Oggetto: Progetto del Parco Eolico denominato "Parco Eolico San Severo La Penna" sito nel territorio comunale di San Severo (FG), e relative opere di connessione, con potenza complessiva pari a 33,6 MW. [ID_VIP: 3872] Istanza di VIA Ministeriale ex art. 23 del D.lgs. n. 152/2006 e ss. mm. ii.

Deliberazione della Giunta Regionale

Parere espresso nella seduta del 20.02.2018
ai sensi del Regolamento Regionale n. 10/2011, approvato con D.G.R. n. 1099 del 16.05.2011

Oggetto: D.Lgs. n. 152/2006 e s.m.i. L. 241/1990, L.R. n. 11/2001 e s.m.i.
Procedura di Valutazione di Impatto Ambientale ministeriale.
Progetto: **Parco Eolico San Severo/La Penna - Comuni di San Severo (FG)**
Proponente: **TOZZI GREEN spa - Via Brigata Ebraica, 50 48123 - Mezzano (RA)**

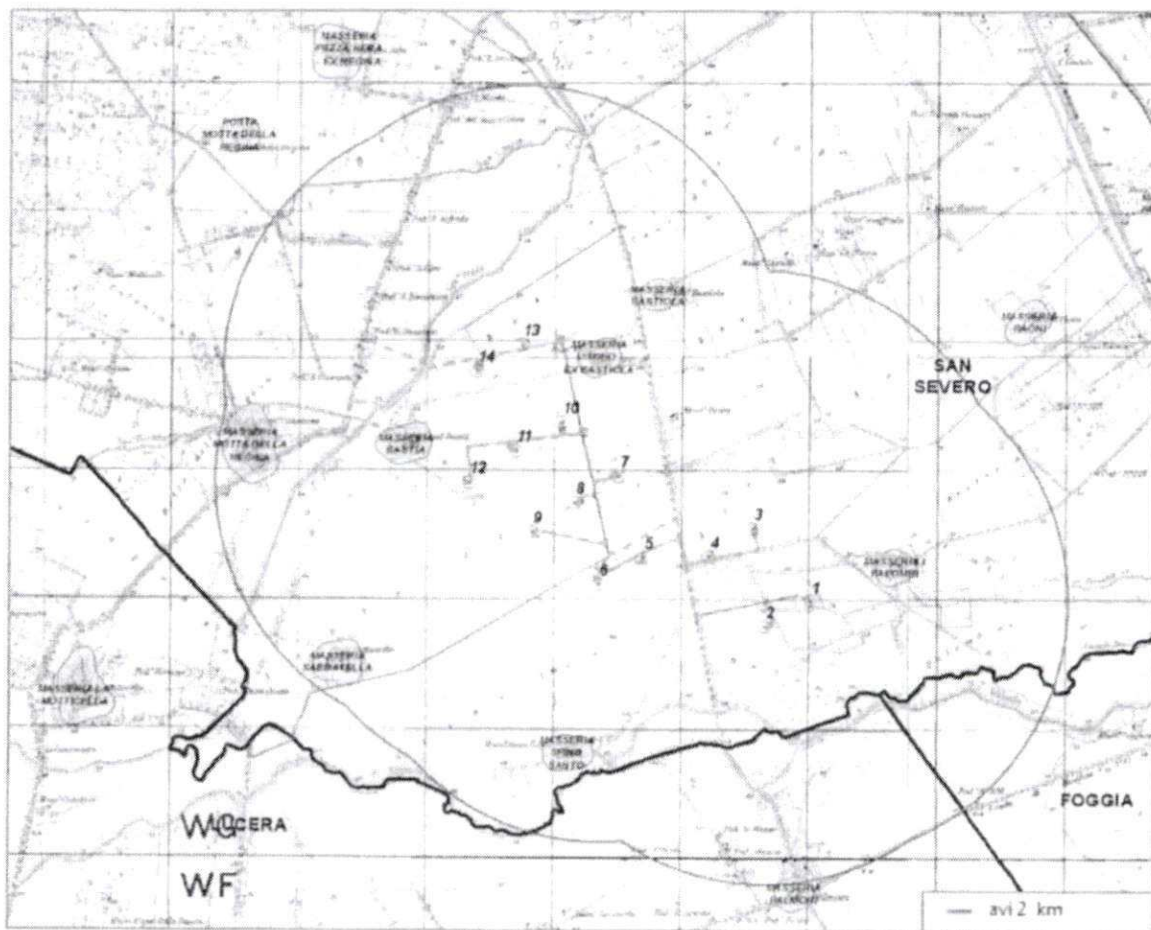
Le segnalazioni architettoniche più vicine (circa 1 km), alle aree di impianto sono le seguenti: *Masseria I Palombi* (660 m), *Masseria Bastiola* (1100 m), *Masseria Vitolo* (530 m) e *Masseria Bastia* (500 m). Tutti insediamenti abitativi/produttivi di Età contemporanea (XIX-XX sec.).

La valutazione d'impatto visivo sulle componenti culturali e insediative è stata condotta verificando in primo luogo la possibilità teorica di impatto visivo mediante simulazione numerica del bacino di visibilità condotta considerando la sola orografia; successivamente si è considerato l'uso del suolo (aggiornato al 2011) e l'uso del suolo reale (edifici, alberature, siepi, boschi, altri edifici o ostacoli schermanti presenti sul territorio) per escludere i siti da un potenziale impatto; infine, attribuendo un coefficiente maggiore in maniera inversamente proporzionale alla distanza si evince che i valori maggiori di impatto visivo potenziale si avranno sulle seguenti segnalazioni architettoniche: *Masseria I Palombi*, *Masseria Sabbatella*, *Masseria Vitolo* e *Masseria Bastia*. Su tutte sono state effettuati sopralluoghi e foto-simulazioni (p. 52 e seguenti in All. 2 SIA).

Anche se questi beni in sé non sono interessati dalle opere per la realizzazione del parco eolico, tuttavia non si può che constatare come l'inserimento paesaggistico andrebbe a compromettere le caratteristiche e le relazioni funzionali, storiche, visive, culturali, simboliche ed ecologiche che caratterizzano la struttura della figura territoriale di appartenenza (Mosaico di San Severo): anche nelle

Risulta necessario salvaguardare la riconoscibilità dei paesaggi rurali del Tavoliere rispettando la geometria regolare delle quotizzazioni del mosaico e la profondità degli orizzonti. Occorre, pertanto, valutare con attenzione la realizzazione delle torri più vicine alle *Testimonianze della Stratificazione insediativa* tutelate dal PPTR (ovvero le torri 1, 3, 10, 11, 12, 13 e 14), e proporre adeguate misure di mitigazione dell'impatto visivo per le altre.
